Keuringsverslag van een elektrische laagspanning- en zeer lage spanningsinstallatie

NIET CONFORM

Straatnaam	Het Vlietje
Huisnummer	9
Busnummer	
Postcode	2800
Gemeente	Mechelen
Land	België

Controlebezoek van een oude huishoudelijke elektrische installatie van een wooneenheid bij verkoop op vraag van de verkoper volgens (KB 08/09/2019) - AREI Boek 1- 8.4.2. en 8.2.1. en 4.2.4.3.

Afbeelding schakel- en verdeelbord:

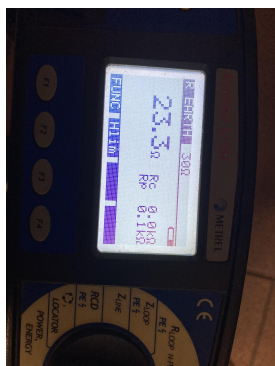
I5.09 De genaakbare, naakte onder spanning staande delen zijn onvoldoende afgeschermd. (Boek 1 Afdeling 5.1.4. en 4.2.2.3.)

I6.03 De nominale stroomsterkte van de algemene en/of bijkomende differentieelschakelaar dient aangepast te zijn aan de overstroombeveiliging. (Boek 1 Afdeling 4.4.1.)
